Avis de l'Autorité Environnementale

Nom du pétitionnaire	SIVOM de la Région Mulhousienne
Commune(s)	SAUSHEIM
Département(s)	Haut-Rhin
Objet de la demande	Demande d'autorisation d'exploiter une installation de méthanisation
Accusé de réception du dossier :	27 février 2017 en Préfecture du Haut-Rhin

Impact sur l'environnement sonore

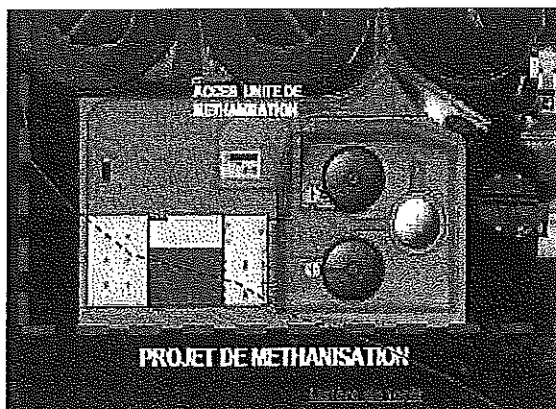
Le projet implique l'implantation d'une nouvelle surface d'activité pouvant être génératrice de bruit sur un secteur proche de la limite de propriété de l'ICPE. Les niveaux de bruit actuels de la station d'épuration sont proches des niveaux supérieurs admissibles en limite de propriété d'une ICPE et laissent redouter un dépassement des niveaux de bruit admissibles lorsque l'installation de méthanisation sera en fonctionnement.

Projet initial

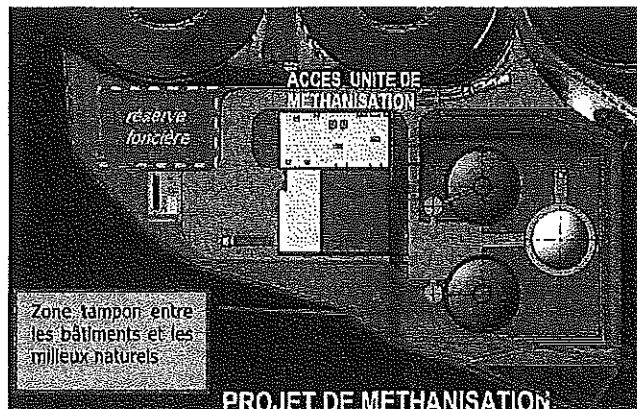
L'emprise du projet a été modifiée pour éviter la destruction de l'habitat forestier en bordure Nord-Ouest du site (zone à enjeu écologique fort) avec une réduction d'emprise du projet de 10 %. La révision de l'implantation du projet a également permis la réduction de 20 % des surfaces à imperméabiliser et la révision de l'implantation des bâtiments permet leur éloignement de la lisière

de la forêt et l'établissement d'une zone tampon (5 à 20 m le long de la lisière de la forêt).
